Comune di  
**SAN GIORGIO DI PIANO**

**VARIANTE AL RUE 3/2014**  
IN ADEGUAMENTO ALLA VARIANTE AL PSC N. 1/2014  
ED ALTRI ARGOMENTI

## VARIANTE AL RUE n. 3/2014

### MODIFICHE IN ADEGUAMENTO ALLA LA VARIANTE AL PSC n. 1/2014 ED ALTRI ARGOMENTI

VARIANTE AL RUE 3-2014 - VARIANTE 4 - stralcio TAV 1 p.18, scala 1:5000  
modificato da Contributi

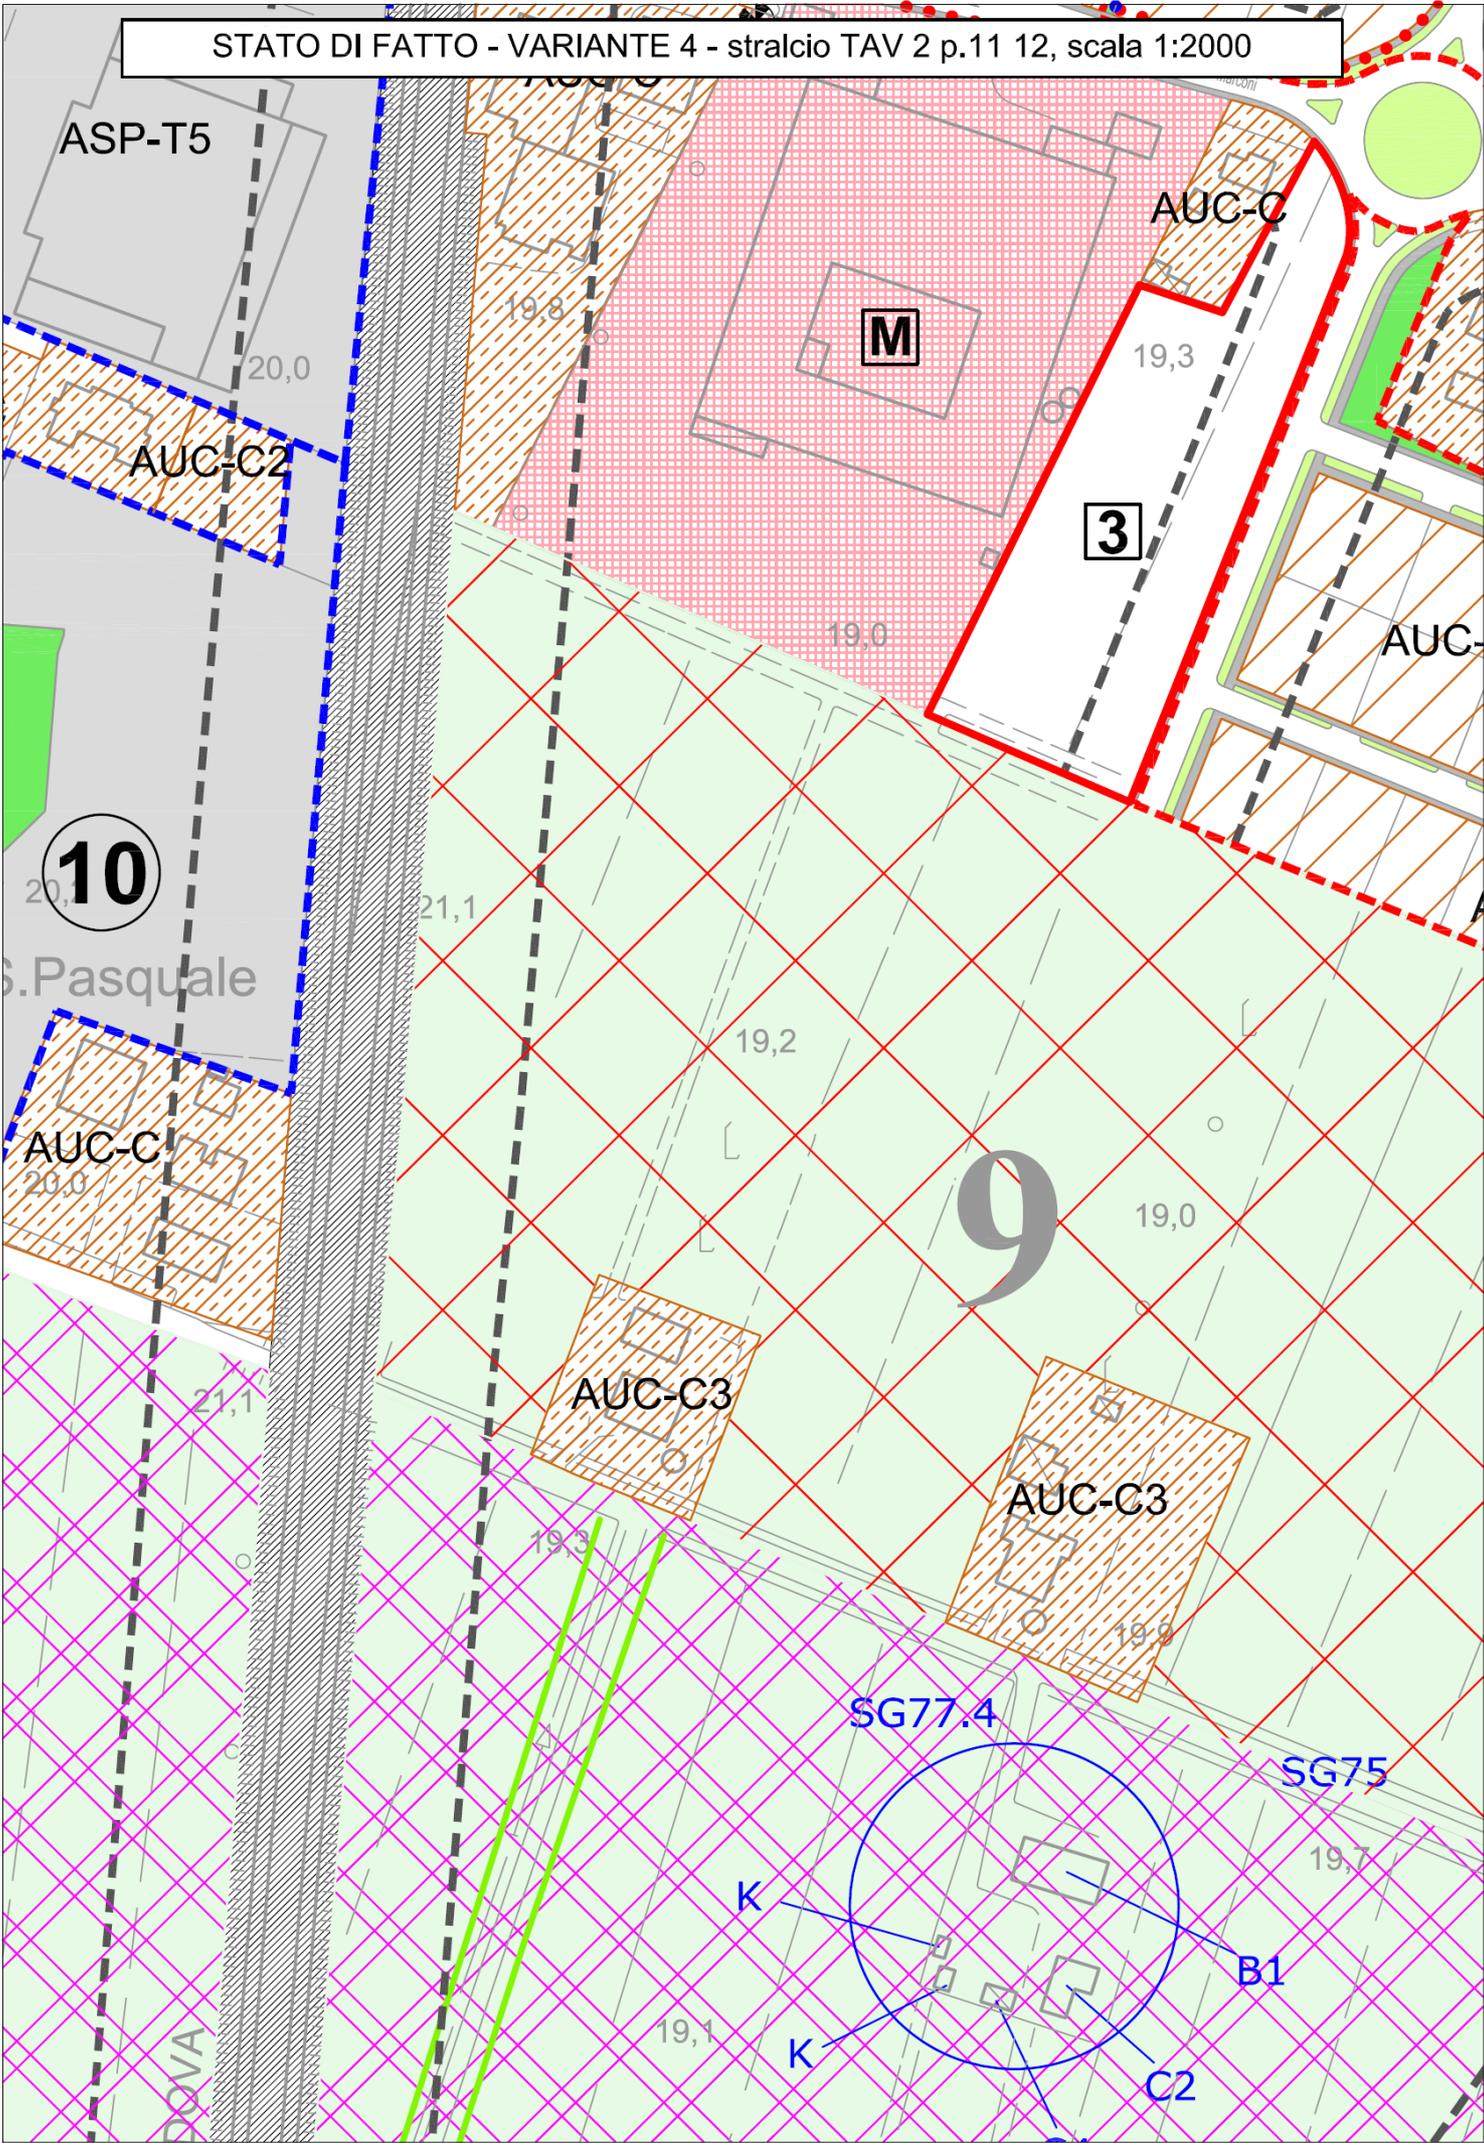
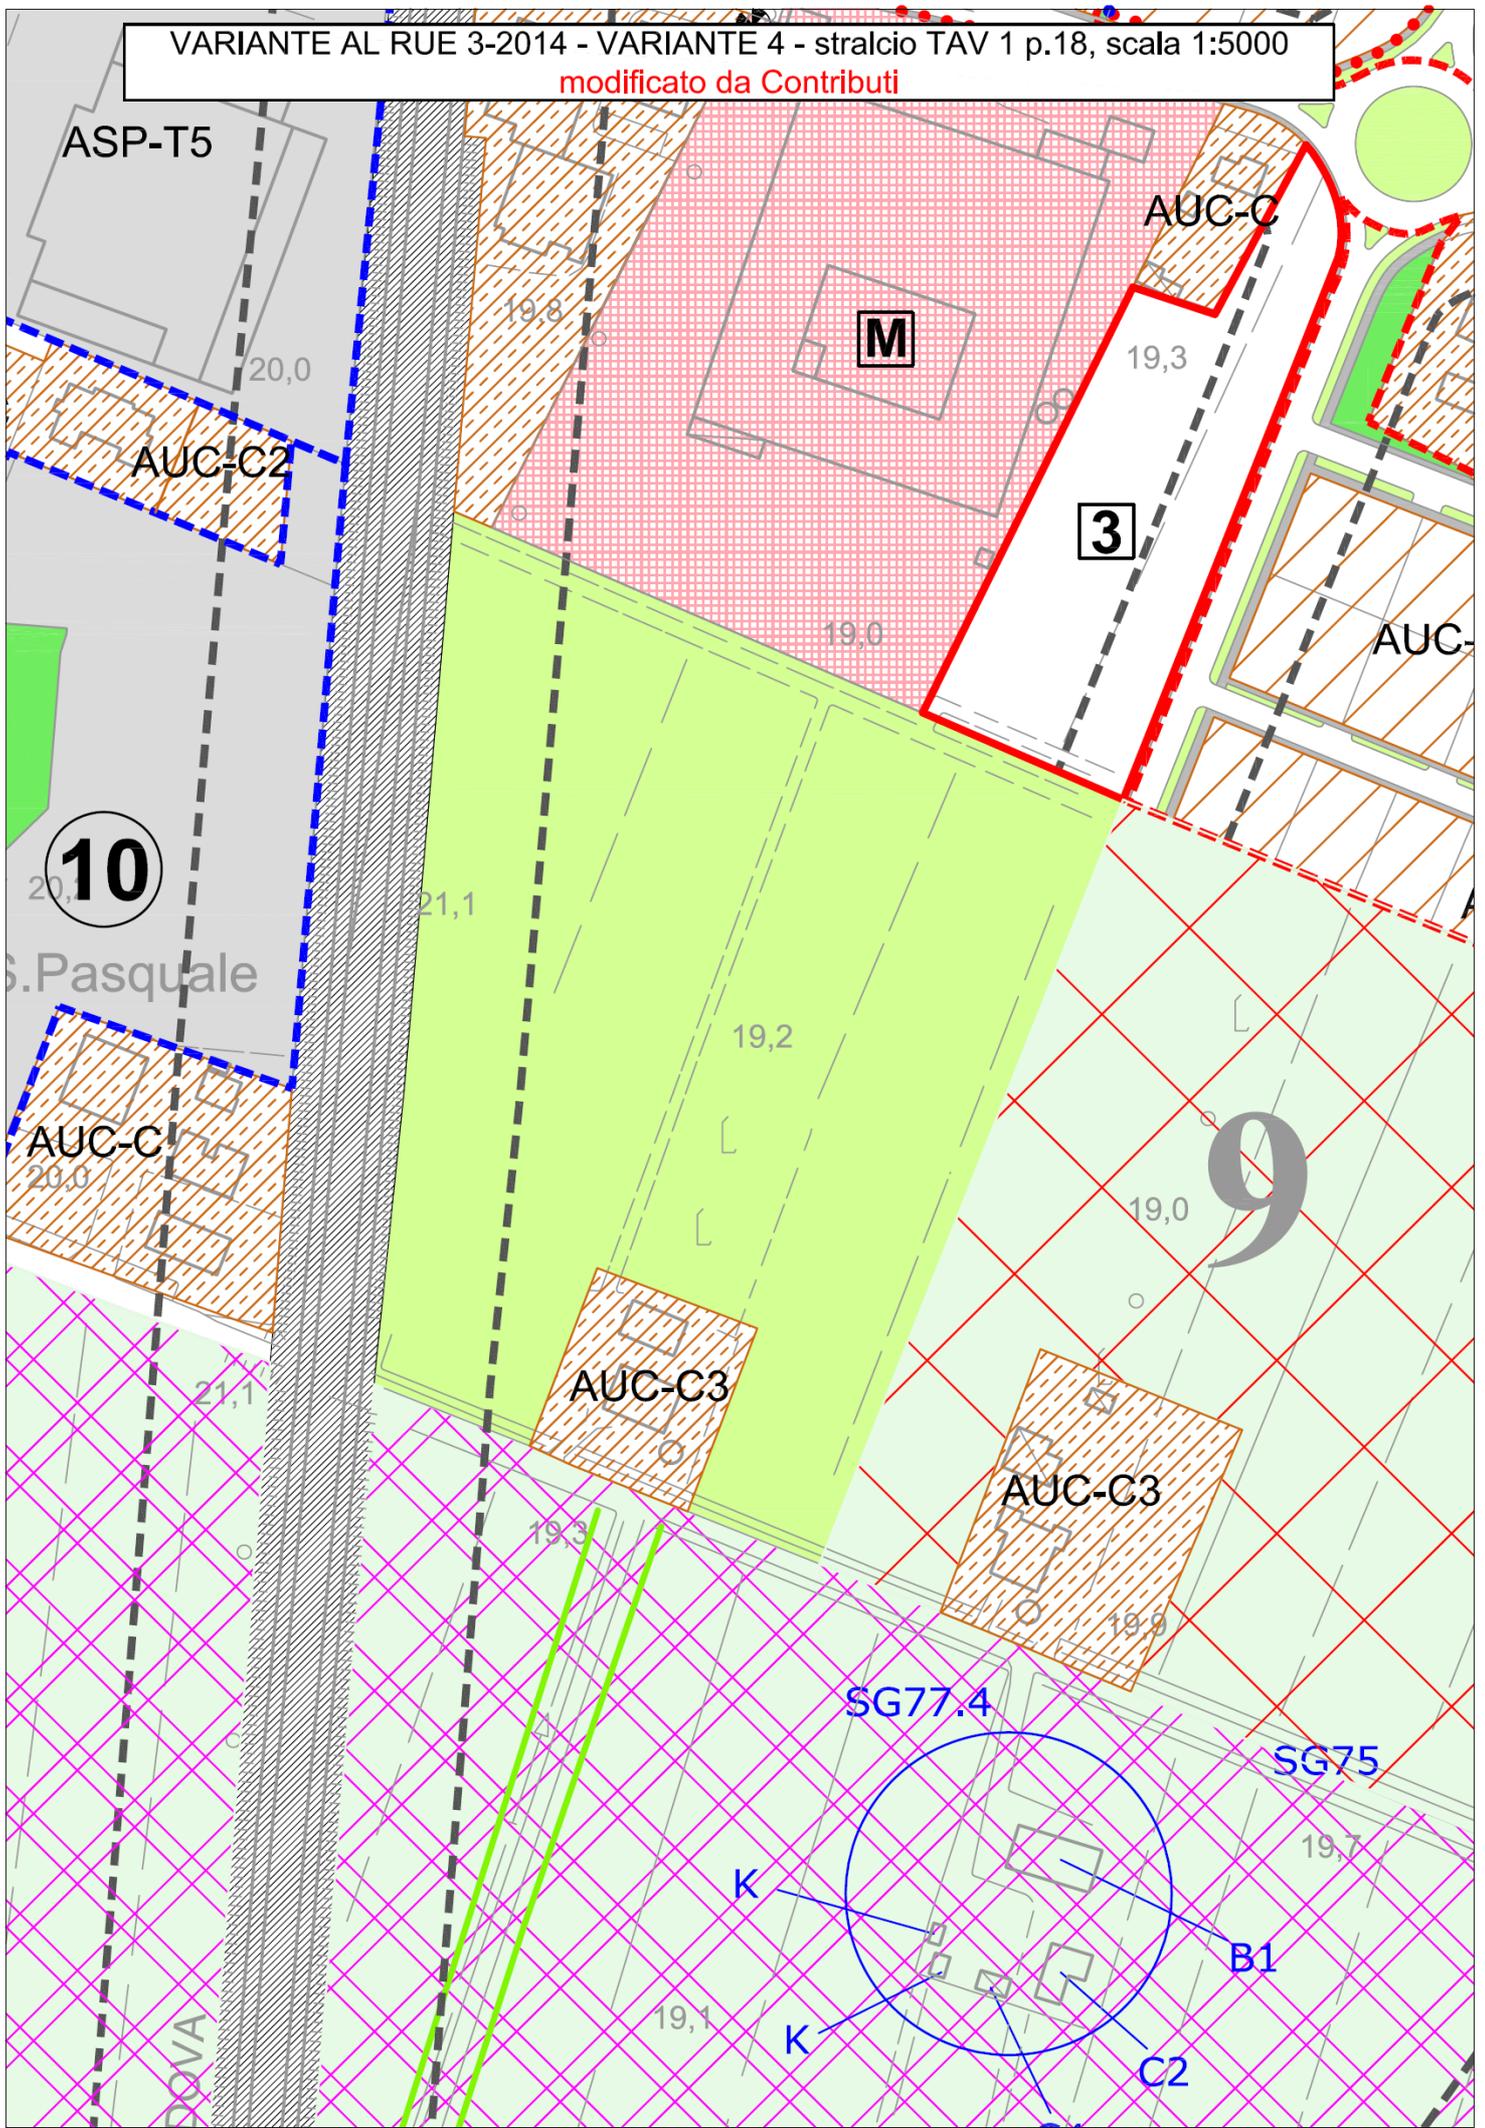
**Per quanto riguarda alla Quarta Variante in adeguamento del PSC** che interessa la riduzione cartografica e del dimensionamento dell'Ambito ANS-C9, ha ricaduta sulla cartografia del RUE, per quanto riguarda la riduzione planimetrica dell'Ambito, con riclassificazione dell'area stralciata in area destinata a "Dotazioni ecologiche". La ricaduta sul "Dimensionamento" è già stata evidenziata nella variante al PSC.
